**MRAe**

**Avis sur la mise en sécurité des barrages  
de Sainte-Cécile-d'Andorge et des Camboux  
sur les communes de Sainte-Cécile d'Andorge,  
Branoux-les-Taillades et Laval-Pradel (Gard)**

N°Saisine : 2022-010915

Avis émis le 21 décembre 2023

Figure n°12 : extrait du zonage du PPRi du Gardon d'Alès

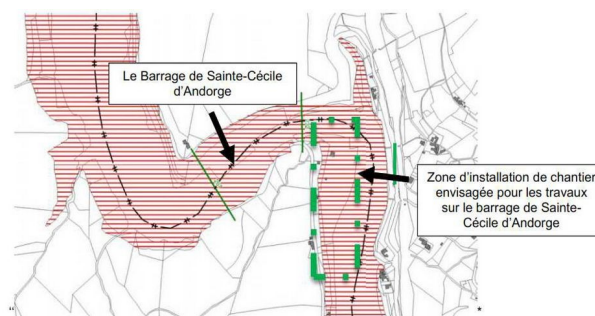
La MRAe observe que l'étude se contente de citer quelques orientations et objectifs des différents documents et de renvoyer aux mesures de réduction et de compensation prévues sans produire d'analyse de la compatibilité du projet avec ces orientations et objectifs. Ainsi, concernant le SDAGE, une analyse de la compatibilité aurait dû expliquer en quoi le projet répond ou contribue aux objectifs fixés et ne risque pas de porter atteinte à ces objectifs ; la conformité à la règle du SAGE, à minima, aurait dû être démontrée ; la contribution du projet aux objectifs du PGRI (et de la SLGRI) en matière de réduction de la vulnérabilité des territoires face aux risques d'inondation aurait dû être développée.

Par ailleurs, s'agissant du respect des prescriptions du PPRi, la MRAe considère que la démonstration du fait que l'implantation de la zone de chantier soit techniquement irréalisable hors zone d'inondation n'a pas été faite (cf. chapitre 3.2).

**La MRAe recommande de mieux justifier le choix de l'implantation de la zone de chantier en secteur inondable, au regard notamment des aspects de sécurité.**
